改善箇所説明図

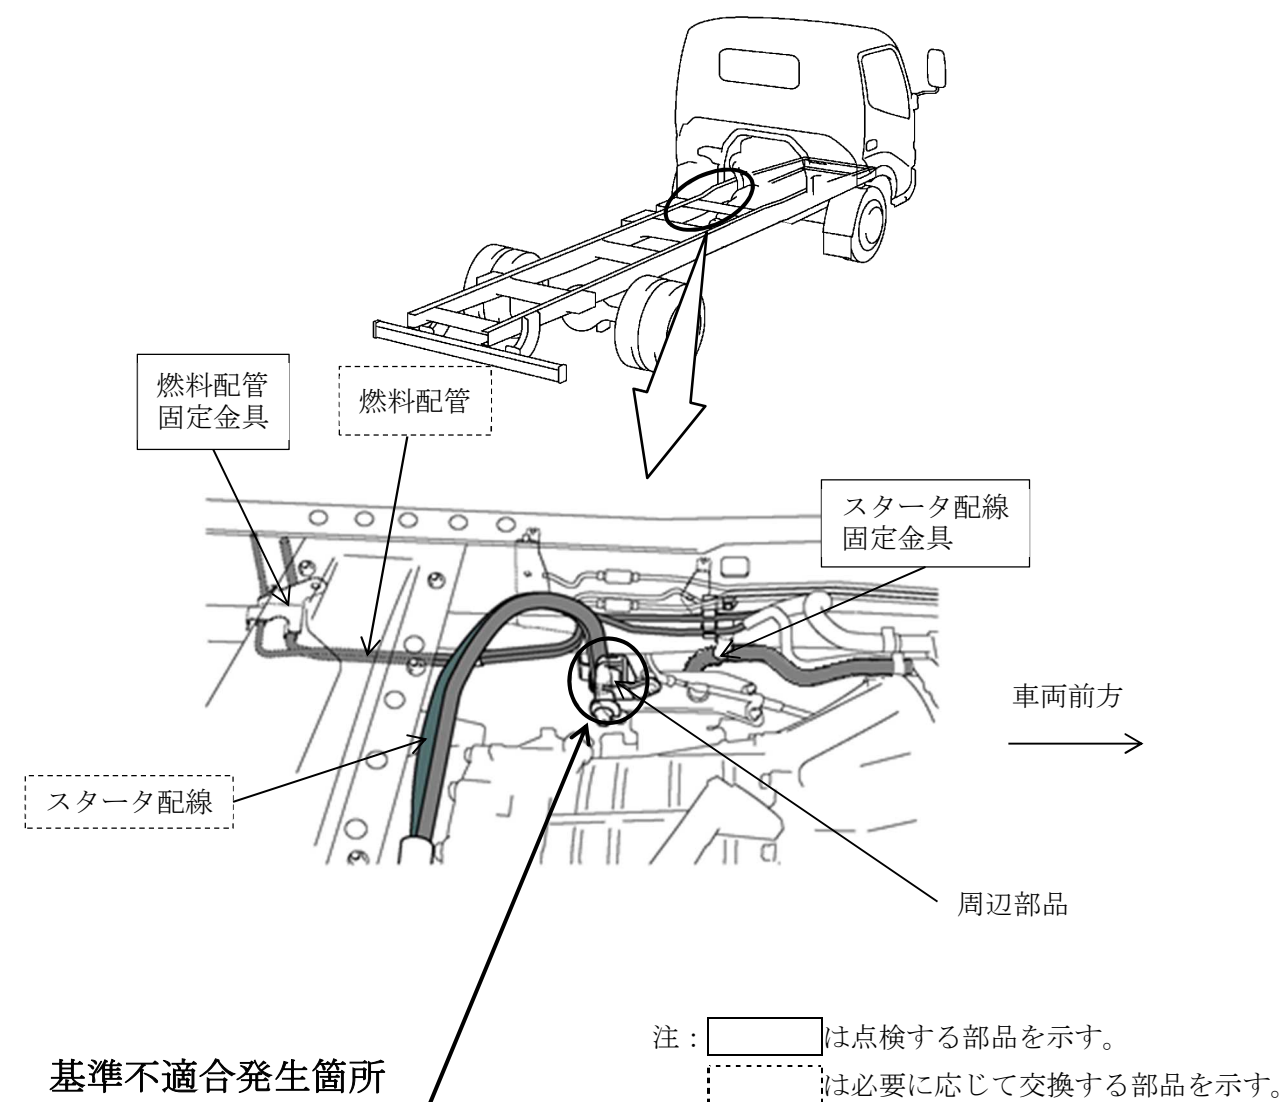
小型トラックにおいて、燃料配管の固定金具ならびにスタータ配線の固定金具の組み付け作業が不適切なため、燃料配管とスタータ配線の配索位置がずれて、スタータ配線が周辺部品と干渉するものがある。そのため、そのままの状態で使用を続けると、当該配線の被覆が損傷して短絡し、エンジンが始動できなくなるおそれがある。

全車両、当該固定金具の組み付け位置を点検し、不適切な場合は正しい位置に組み付けるとともに、燃料配管およびスタータ配線を新品に交換する。

識別：改善済車両には車台番号打刻位置の上側に黄色ペイントを塗布する。
